Avviso di sicurezza URGENTE:

Prodotto interessato: *Monitoraggio volume substrato nell'AIA-900*

Riferimento FSCA: *NC 31 FSCA*

Tipo di azione: *Modifica dispositivo*

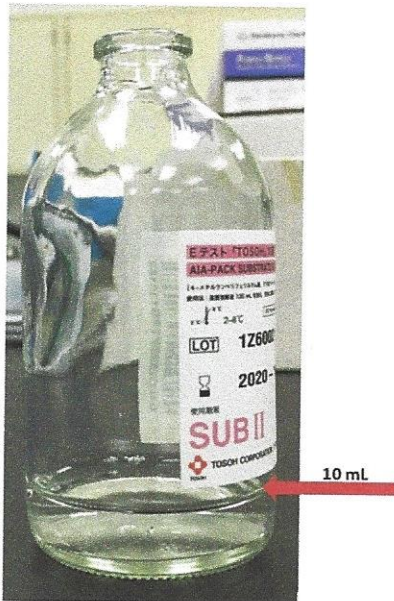
- Sostituire il flacone di substrato quando il volume scende al di sotto di 10 mL, un livello che corrisponde a circa 1 cm dal fondo del flacone o appena sotto il lato inferiore dell'etichetta (vedi figura sotto). Accertarsi che il tubo di aspirazione raggiunga il fondo del flacone.

- Se il flacone di substrato termina, non refertare i tre (3) risultati di analisi precedenti alla comparsa del flag DL, perché potrebbero essere errati. Sostituire il flacone di substrato vuoto, avvinare il sistema e ripetere le tre (3) analisi.
- Archiviare questo avviso nei registri del laboratorio e inoltrare l'informazione ad altri supervisor e responsabili all'interno del laboratorio, per essere certi che siano a conoscenza del potenziale problema.
